AVIS DU CONSEIL DU PATRIMOINE DE MONTRÉAL

Rénovation – Pavillon du parc Louis-Hébert

A10-AC-05

Localisation :	1535, boulevard Gouin Est
Reconnaissance municipale :	Site du patrimoine de l'Ancien village du Sault-au-Récollet Secteur de valeur patrimoniale exceptionnelle Ancien village du Sault-au-Récollet
Reconnaissance provinciale :	Aucune
Reconnaissance fédérale :	Aucune

Figure 1 À gauche, élévation extraite du plan d'Émile Daoust, daté du 30 août 1957. Source : Ville de Montréal. À droite, vue sur le pavillon à l'été 2006. Source : Arrondissement Ahuntsic-Cartierville.

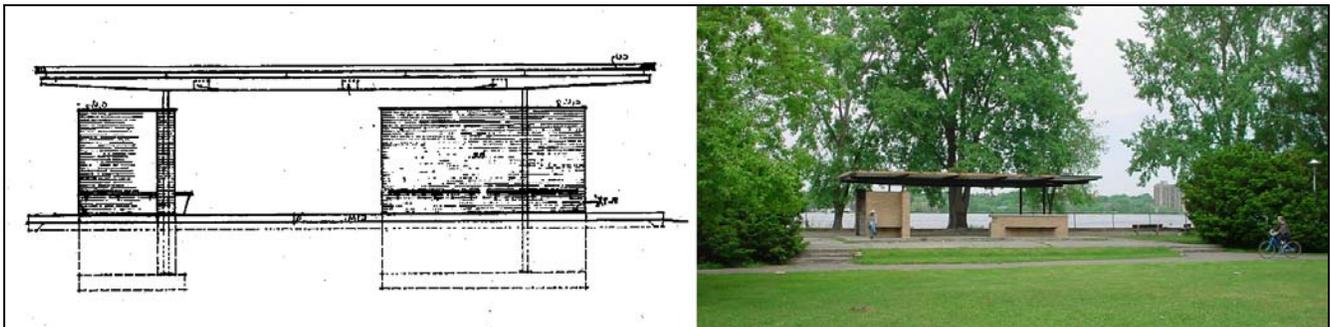
créant un toit pour les usagers et en abritant un dispositif ingénieux de vestiaire. Il ne semble pas exister d'étude portant spécifiquement sur ce pavillon, ni d'inventaire des bâtiments municipaux remplissant des fonctions similaires, ce qui aurait permis de mieux apprécier sa valeur patrimoniale et d'orienter les interventions. Le CPM se demande par exemple si le rabaissement du mur le plus haut est l'approche à adopter. Des études complémentaires ainsi que les plans de l'architecte Émile Daoust devraient guider les actions à prendre pour réparer la structure.

- réaliser les interventions minimales requises pour stopper la dégradation des composantes du pavillon et l'éclairer adéquatement;
- retenir les services de spécialistes pour mieux cerner la valeur patrimoniale du pavillon et de ses abords et fournir des pistes quant à l'approche à adopter pour sa conservation et sa mise en valeur, soit la restauration ou la rénovation;
- définir des règles précises quant à l'entretien périodique à effectuer sur ce pavillon;
- faire une analyse plus globale sur l'avenir du parc et du pavillon, notamment dans le cadre de la mise en valeur du parcours riverain, en collaboration avec le Bureau du patrimoine, de la toponymie et de l'expertise.
